## 监理工程师通知单

工程名称：钦州犀牛脚镇大坪村农光互补项目

编号：ZHJL-JLTZ-010

事由 关于电缆敷设及回填事宜

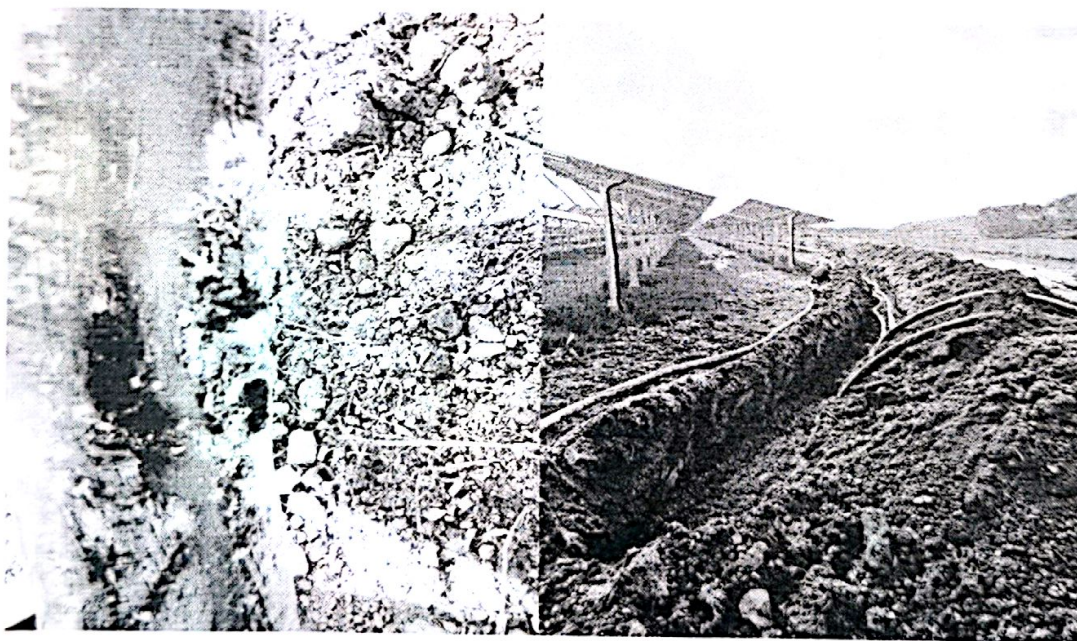
经我方监理现场巡视发现贵单位在3号箱变附件的电缆施工未提前24小时报验我方进行隐蔽验收私自施工，现场检查发现汇集线路电缆线皮存在破损且已漏凯、电缆回填未按照图纸要求进行施工。现要求你方立即停止该段电缆回填工作，并对不合规范要求部位进行整改，在未完成整改前私自施工所造成的一切后果由你方负责。在该通知单在3个工作日内回复。（详情见附图）
